**ГОСУДАРСТВЕННЫЙ СТАНДАРТ СОЮЗА ССР****УШКИ ДЛЯ ПЛОМБИРОВАНИЯ****Конструкция и размеры***Ears for sealing. Design and dimensions***ГОСТ****18679—73**

**Изменение № 5 ГОСТ 18679—73 Ушки для пломбирования. Конструкция и размеры****Принято Межгосударственным Советом по стандартизации, метрологии и сертификации (протокол № 14 от 12.11.98)****Зарегистрировано Техническим секретариатом МГС № 3120**

Черт. 2

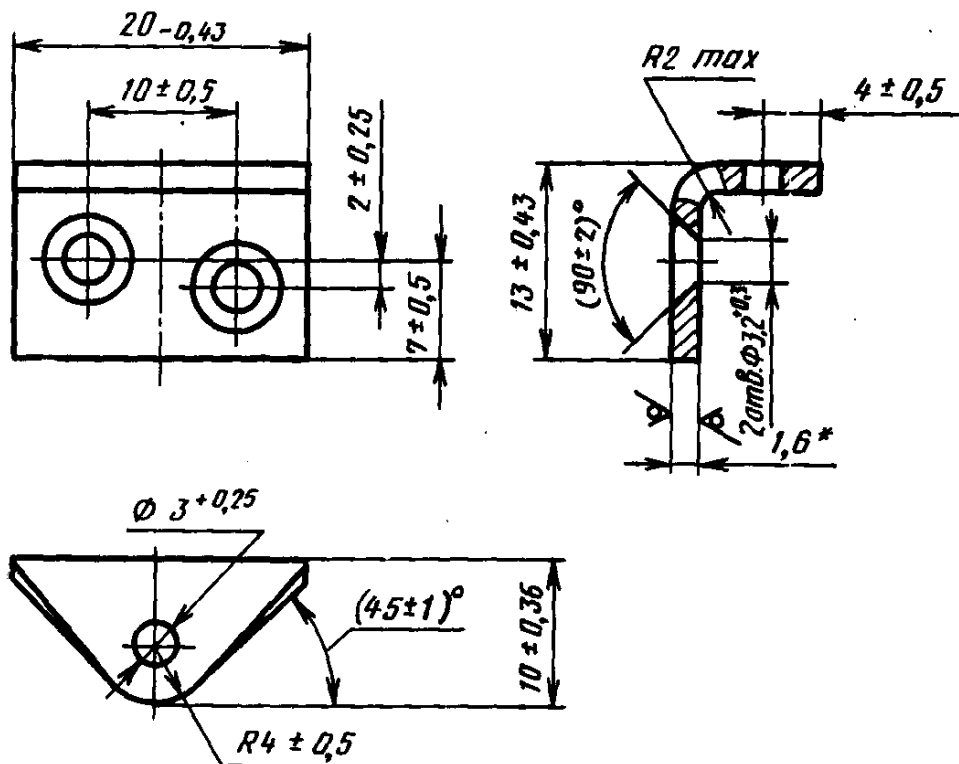
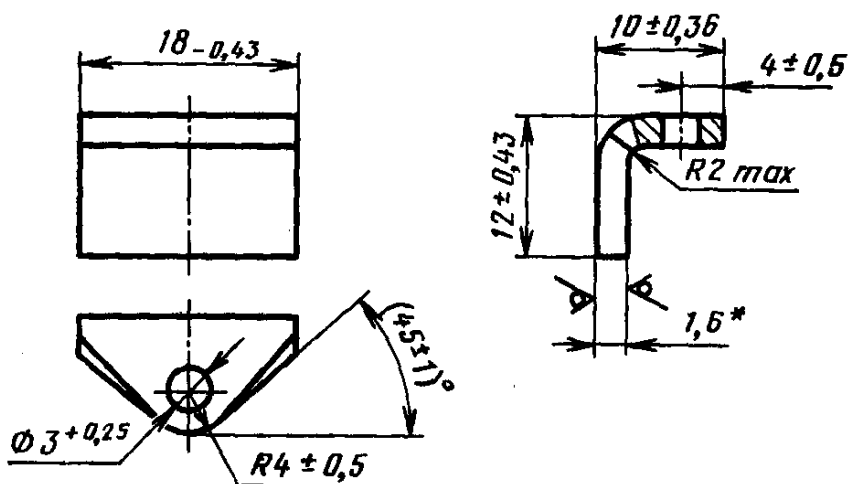
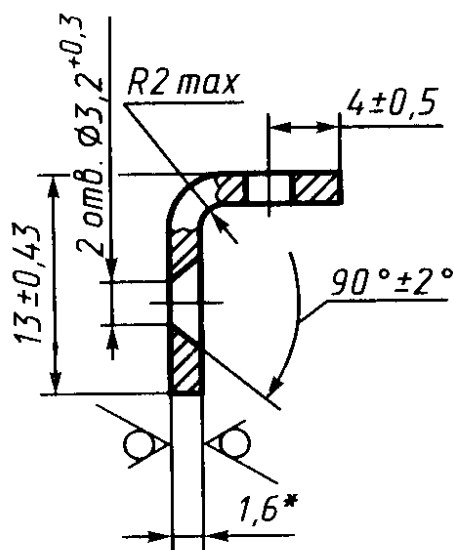
Пункт 4. Таблица 1. Графа *D*. Заменить размер: 6,5 на 6,0;  
чертеж 2. Тип 2. Исполнение 1. Вид слева заменить новым:

Черт. 3

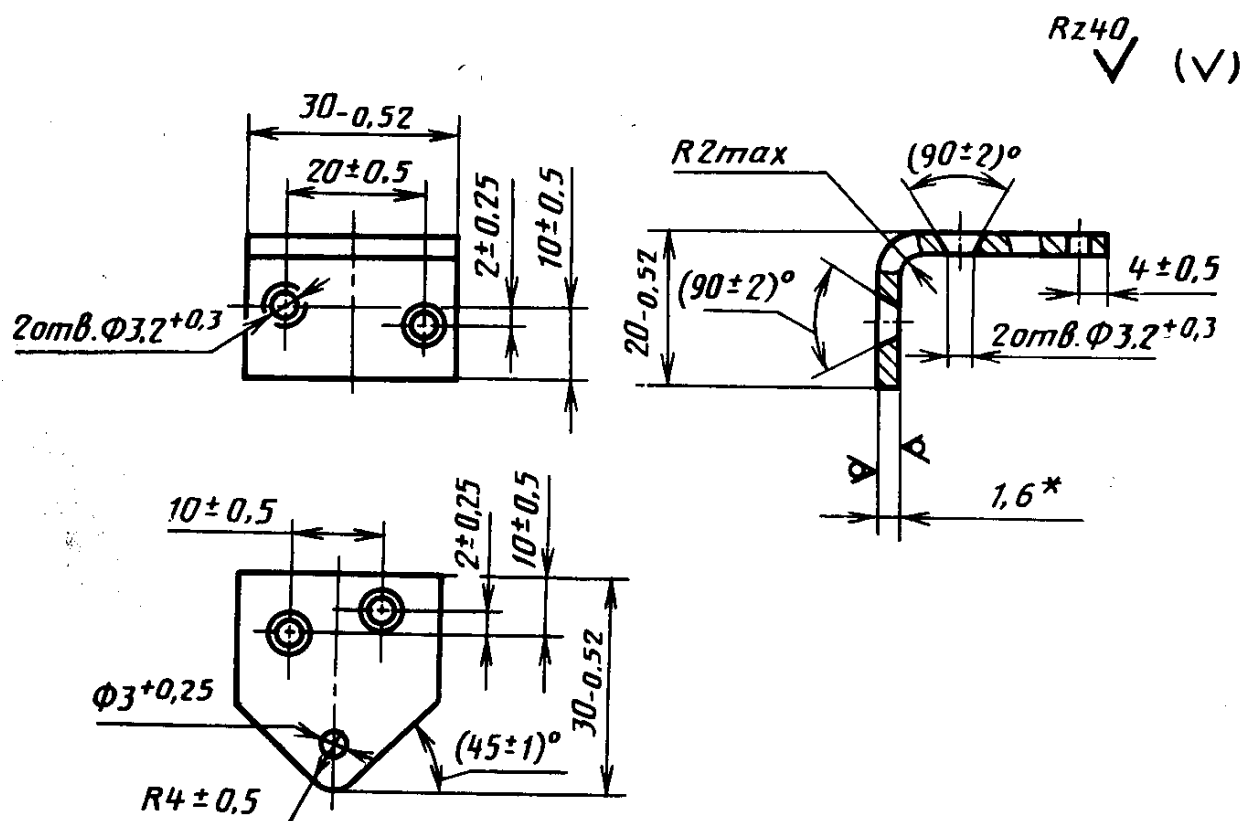
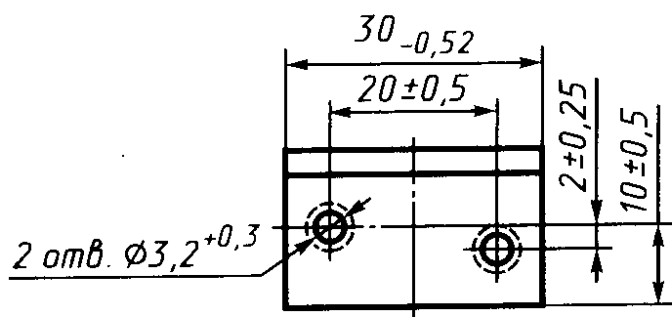
Чертеж 3. Тип 3. Главный вид заменить новым:

**ПРИЛОЖЕНИЕ**  
*Рекомендуемое***Примеры способов пломбирования с применением ушек типов 1 и 2**

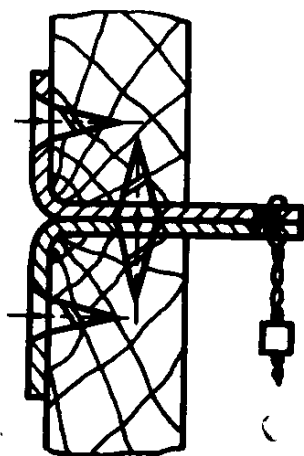
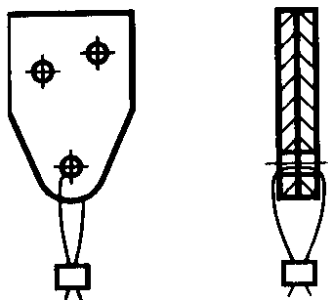
Приложение. Примеры способов пломбирования с применением ушек типов 1 и 2 заменить новыми:
